高浜発電所原子炉施設保安規定変更認可申請書

高浜発電所 原子炉施設保安規定

大山生竹テフラの噴出規模見直しに伴う変更について

高浜3，4号炉 大飯3，4号炉 原子炉施設保安規定変更認可申請について 【大山生竹テフラの噴出規模見直しに伴う変更】

高浜 3・4 号炉における電源車からの給電の成立性について

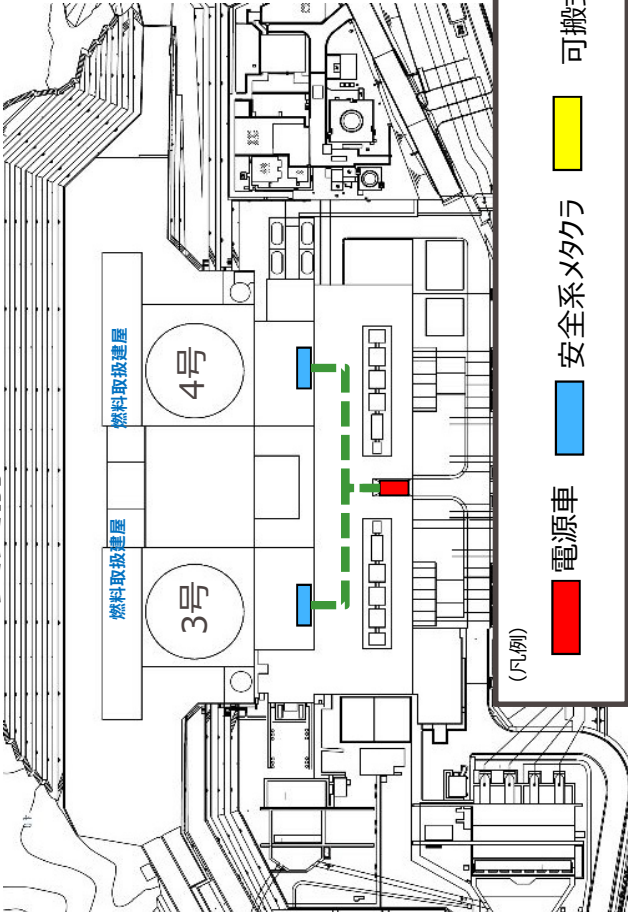
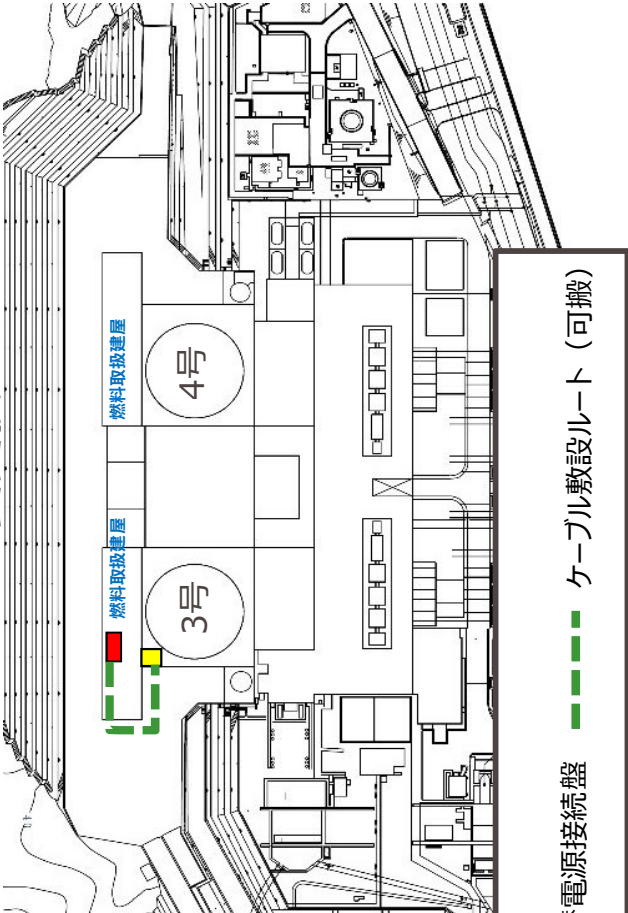
- 電源車による通信連絡設備への給電は、電源車設置場所の変更に伴い下図のとおり作業場所が変更となった。
- ケーブルの敷設距離が既認可と比べて短くなったことから、要員数が4名から2名に減少したものの、作業は既認可から10分増加の70分以内で完了することを確認済み。

(1)	対応手段	対象号炉、要員	要員数	想定時間
変更前	電源車※4からの給電開始※10 (給電用ケーブル敷設・接続)	・3号炉および4号炉 ・緊急安全対策要員	4 (3号炉および 4号炉合計)	60分
変更後	電源車※4からの給電開始※10 (給電用ケーブル敷設・接続)	・3号炉および4号炉 ・緊急安全対策要員	2 (3号炉および 4号炉合計)	70分

大飯 3・4 号炉における蒸気発生器補給用仮設中圧ポンプ（電動）および 電源車の準備作業の成立性について(1/2)

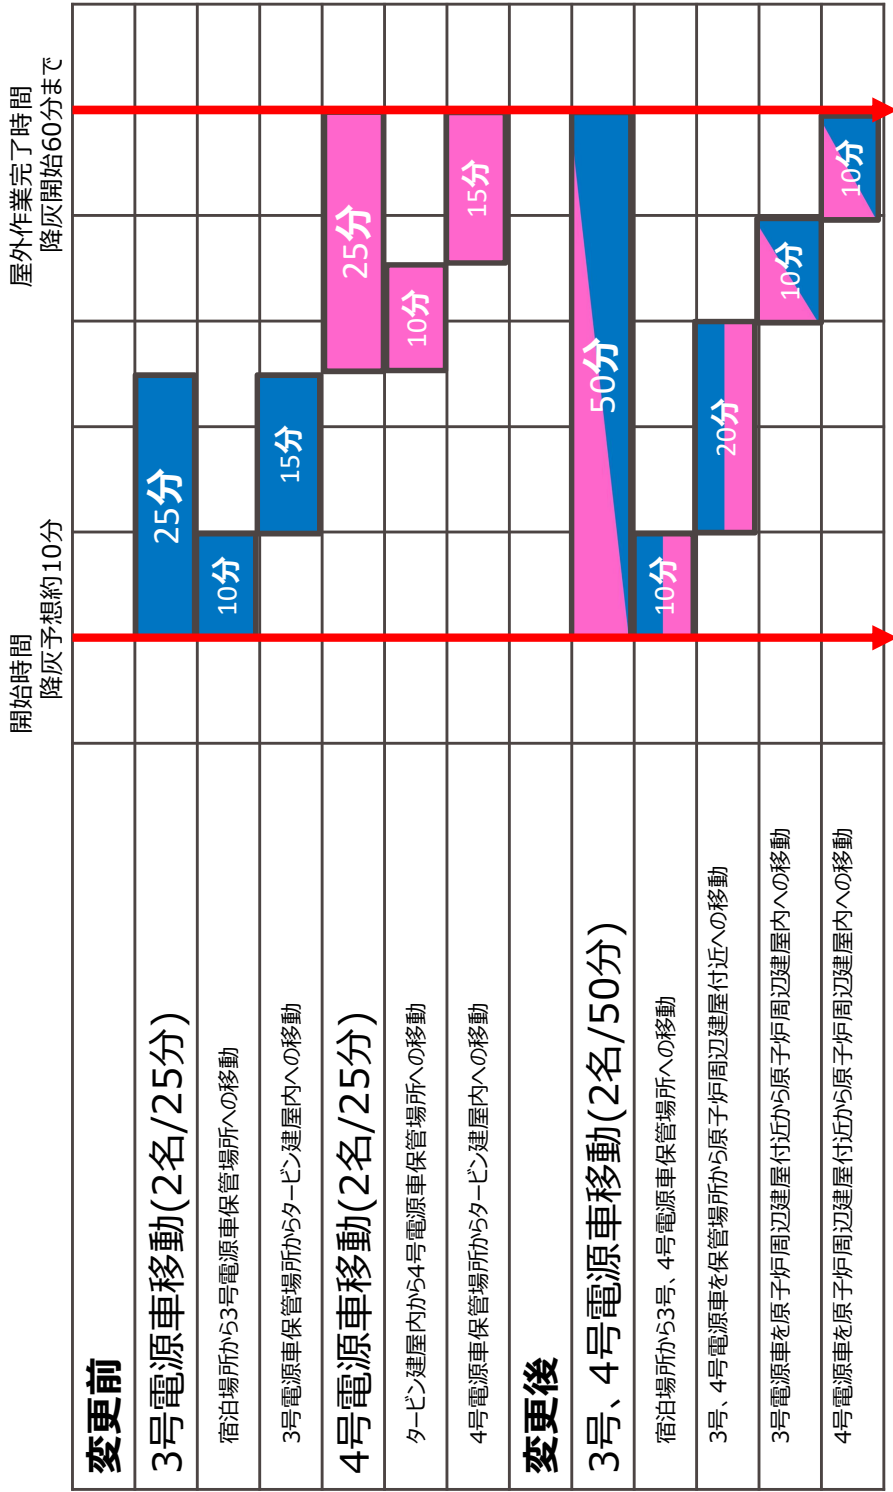
○電源車の設置場所変更に伴い電源車の移動距離は既認可と比べて長くなった（次頁参照）が、従前は3号で実施して
から4号実施としていた手順のうち一部（電源車の移動）を並行実施とすることで、50分以内に完了することを確認済み。

(2)	対応手段	対象号炉、要員	要員数	想定時間
変更前	- 蒸気発生器補給用仮設中圧ポンプ（電動）の準備作業 - 電源車の準備作業（電源車の移動）	・緊急安全対策要員	2	25分
変更後	- 蒸気発生器補給用仮設中圧ポンプ（電動）の準備作業 - 電源車の準備作業（電源車の移動）	・緊急安全対策要員	2 (3号炉および4号炉合計)	50分

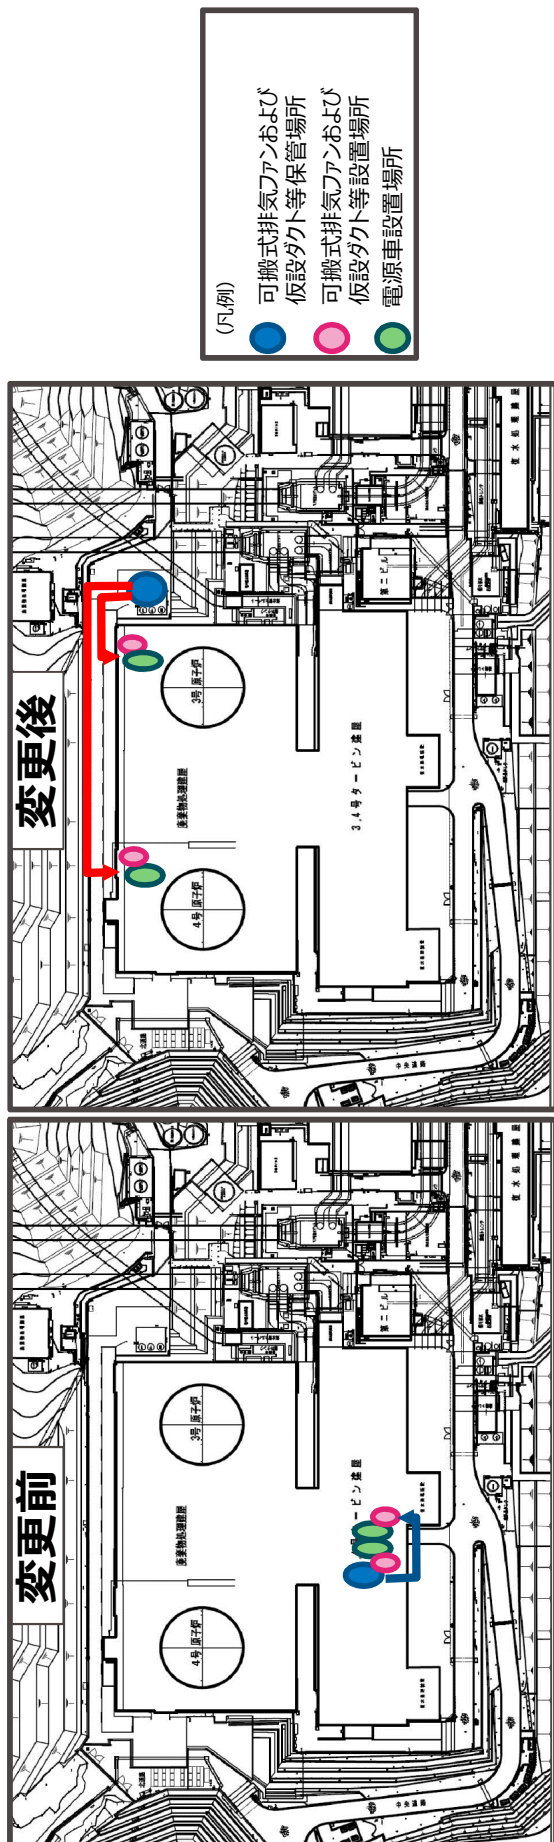
○電源車の設置場所変更に伴い、可搬式排気ファン、仮設ダクト等の保管場所を下図のとおり屋内から屋外へ変更した。
○これにより可搬式排気ファン、仮設ダクト等を降灰開始前に屋内へ運搬する手順が追加となったが、下記の要員および時間
間で完了することを確認済み。

開始時間		屋外作業完了時間	
	降灰予想約10分	降灰開始60分まで		
変更前（1箇所当たり）				
可搬式排気ファンおよび仮設ダクト等設置（4名/60分）			60分	
変更後（1箇所当たり）			屋内作業	
可搬式排気ファンおよび仮設ダクト等運搬（3名/50分）		50分		
		屋外作業		
可搬式排気ファンおよび仮設ダクト等設置（3名/80分）			80分

変更前
可搬式排気ファンおよび仮設ダクト等設置作業は、1箇所あたり上表とは別に緊急安全対策要員4名が60分以内で実施する。

可搬式排気ファンおよび仮設ダクト等設置作業は、1箇所あたり上表とは別に緊急安全対策要員3名が130分以内で実施する。

図1 改良型フィルタのラビリンス板取付け状況

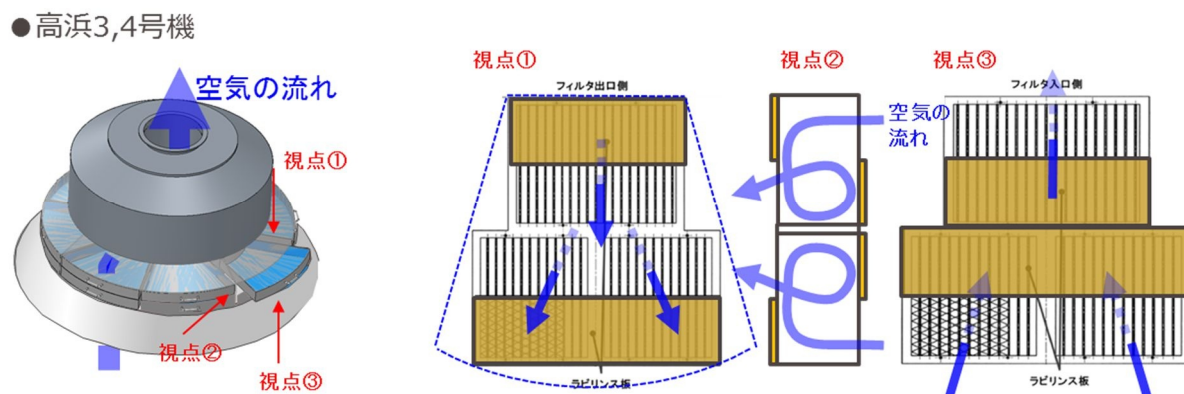
以前の改良型フィルタは、強制的に流れの乱れを発生させることにより、フィルタに流入する火山灰による「はたき落とし効果」を期待し、フィルタ入口と出口を互い違いに半分塞ぐラビリンス板を取付ける設計であった。(図1 参照)

このラビリンス板があると、フィルタの表面積が半分になり、フィルタ流速が2倍速くなることから、ラビリンス板を取外してフィルタ試験を実施した結果、閉塞時間の改善に有効であることが確認できた。(表1 参照)
